**AVIS RELATIF À LA PROTECTION
CONTRE LES EVENTUELS EFFETS NOCIFS ET NUISANCES
PROVOQUÉS PAR LES RAYONNEMENTS NON IONISANTS
GÉNÉRÉS PAR DES ANTENNES ÉMETTRICES STATIONNAIRES**

Commune : CHARLEROI - Exploitant : TELENET GROUP

Référence exploitant : HT1503B

Rapport n° 2393 / 2023

Figure 2 : Vue en plan des installations d'antennes dans un rayon de 300 mètres autour de l'installation faisant l'objet de la demande d'avis

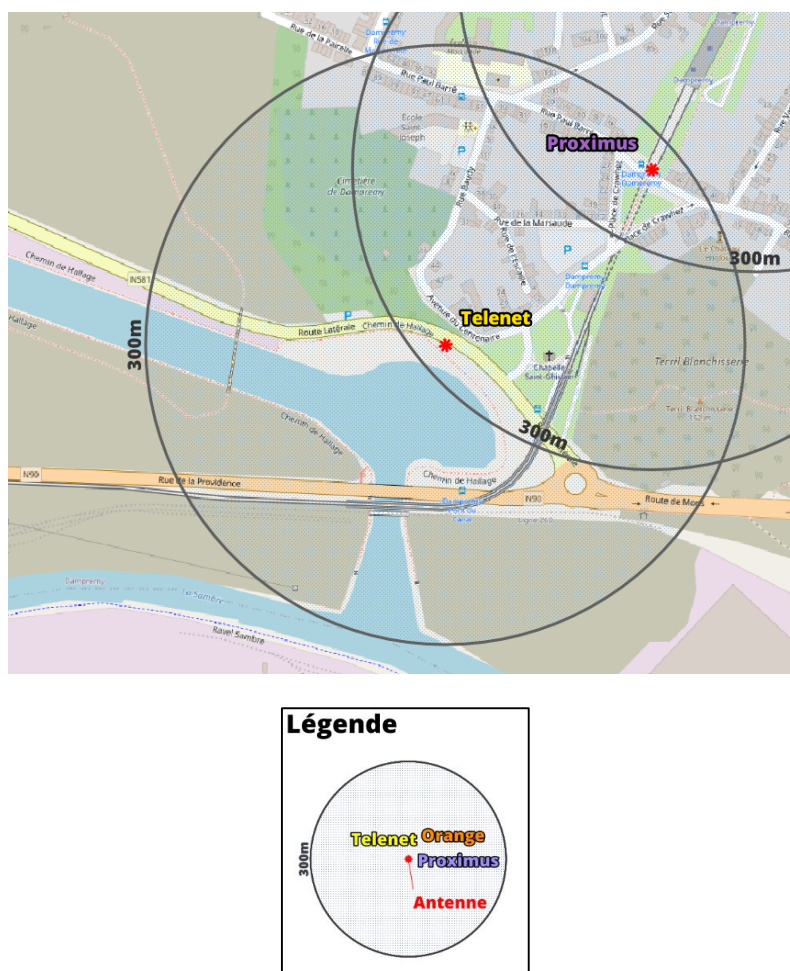
Compte tenu du nombre d'installations localisées dans la figure 2, il apparaît que l'intensité du rayonnement électromagnétique généré, dans les lieux de séjour situés à proximité de l'installation référencée dans le paragraphe 2, par l'ensemble des antennes émettrices stationnaires de l'ensemble des exploitants du même site d'antennes émettrices stationnaires respecte la limite fixée à l'article 4, § 2 du décret.
